# TILGÆNGELIGHED FOR HANDICAPPEDE TIL VANLØSE KULTURHUS OG BIBLIOTEK OPFØLGNINGSRAPPORT I

# I. INDLEDNING

Den 31. marts 2009 afgav jeg min endelige rapport i anledning af Borgerrådgiverens inspektion den 16. juni 2008 af handicaptilgængeligheden i Vanløse Kulturhus og Bibliotek.

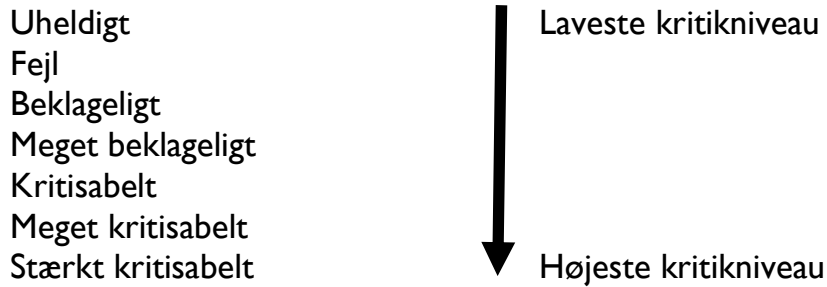
Jeg udtalte blandt andet følgende hertil:

”Dørtrinnet på 3-3,5 cm overholder dermed ikke kravet om niveaufri adgang jf. BR 2008 kapitel 3.2.1, stk. 3 og heller ikke BR 1995 kapitel 4.2.1, stk. 7, som foreskriver en tilladelig niveauforskel på maksimalt 2,5 cm. Med udgangspunkt i ovenstående vejledning kan en niveauforskel på 3-3,5 cm vanskeliggøre tilgængeligheden for nogle kørestolsbrugere, og jeg finder niveauforskellen for beklagelig.”

Jeg henstillede til biblioteket om at udjævne niveauforskellen i overensstemmelse med BR 1995, kapitel 4.2.2., stk. 2.

”Niveauforskel på dørtrinnet søges afhjulpet via ejer.”

*Jeg har noteret mig ovenstående. Jeg beder om at blive orienteret om udfaldet af dialogen med ejer herom.*
